**AVIS RELATIF À LA PROTECTION
CONTRE LES EVENTUELS EFFETS NOCIFS ET NUISANCES
PROVOQUÉS PAR LES RAYONNEMENTS NON IONISANTS
GÉNÉRÉS PAR DES ANTENNES ÉMETTRICES STATIONNAIRES**

Commune : TOURNAI - Exploitant : TELENET GROUP

Référence exploitant : HT1607P

Rapport n° 308 / 2025

Figure 1 : Vue en plan des lieux de séjour et des points de contrôle

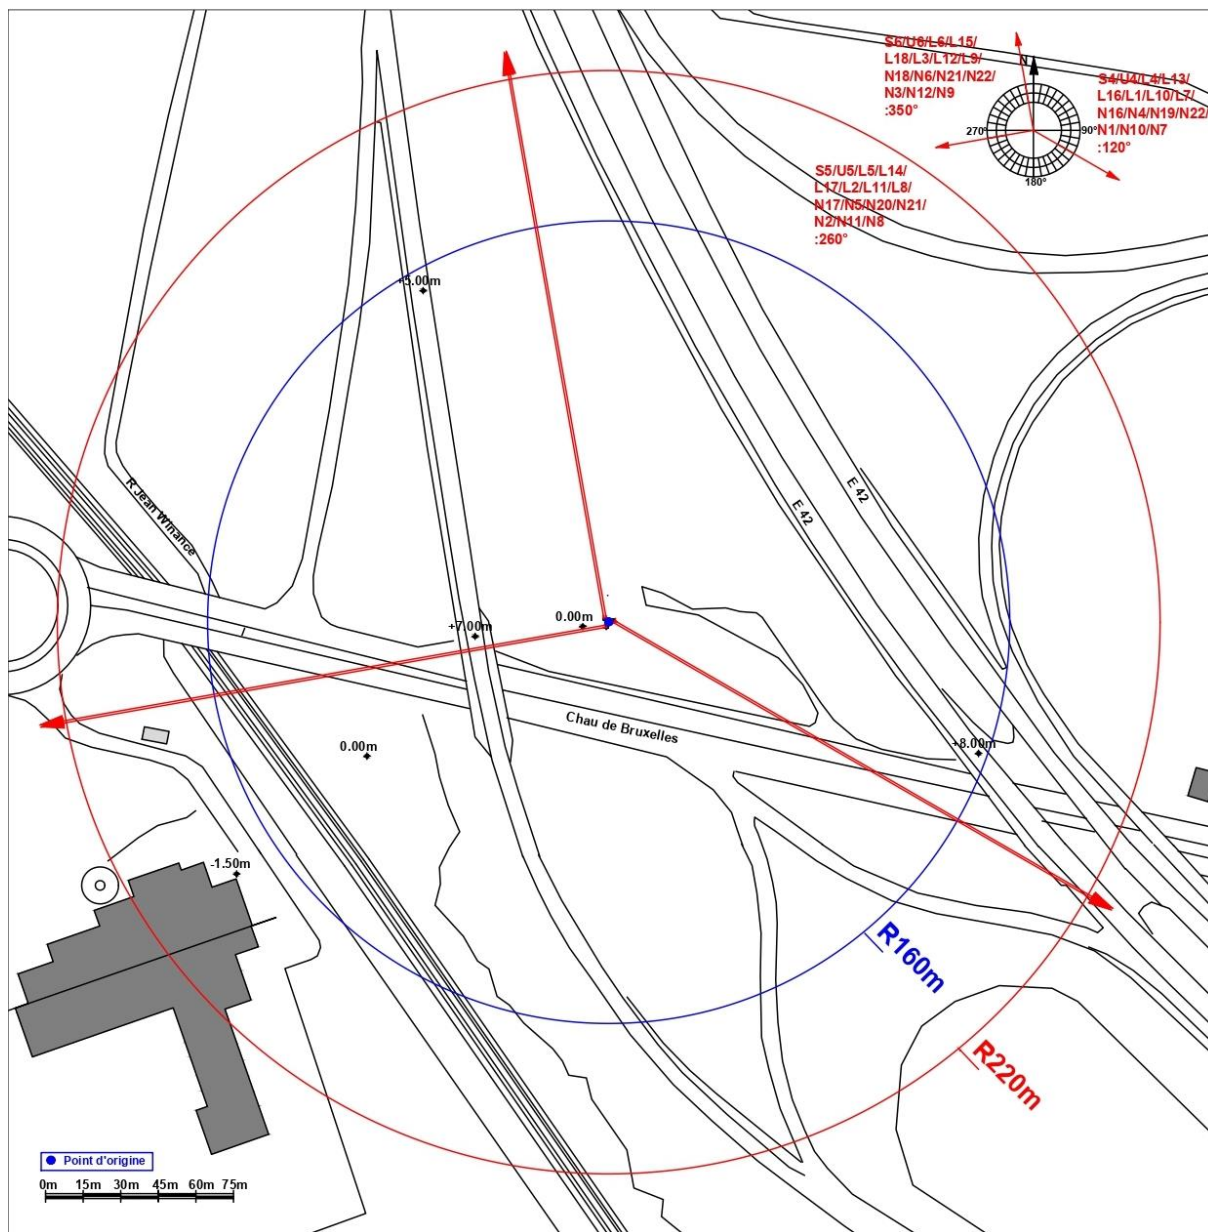
En ce qui concerne les antennes de l'installation mentionnées dans le tableau 1, la distance maximale à laquelle la limite pourrait être atteinte, à l'extérieur, est égale à 138,8 m. S'il n'y a pas de LS à une distance inférieure, les antennes respectent forcément la limite d'immission.

Dans le cas des LS situés à l'intérieur des bâtiments, une atténuation d'obstacle est prise en compte et il en résulte que la distance maximale à laquelle la limite pourrait être atteinte se réduit à 98,3 m.

Figure 2 : Vue en plan des installations d'antennes dans un rayon de 300 mètres autour de l'installation faisant l'objet de la demande d'avis

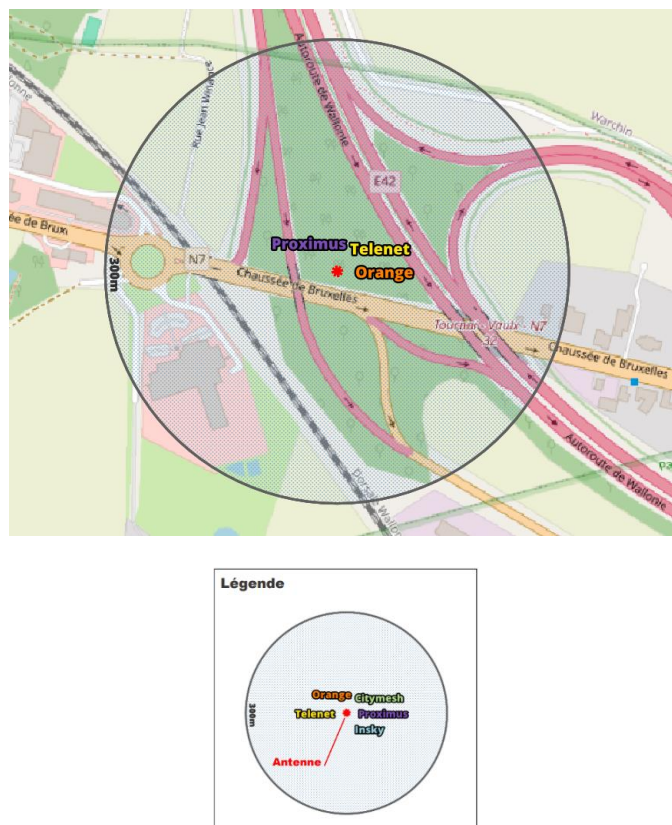
Compte tenu des considérations ci-dessus, il apparaît que l'intensité du rayonnement électromagnétique généré, dans les lieux de séjour situés dans un rayon de 300 mètres autour de l'installation référencée dans le paragraphe 2, par l'ensemble des antennes émettrices stationnaires de l'ensemble des exploitants du même site d'antennes émettrices stationnaires respecte la limite fixée à l'article 4, § 2 du décret.
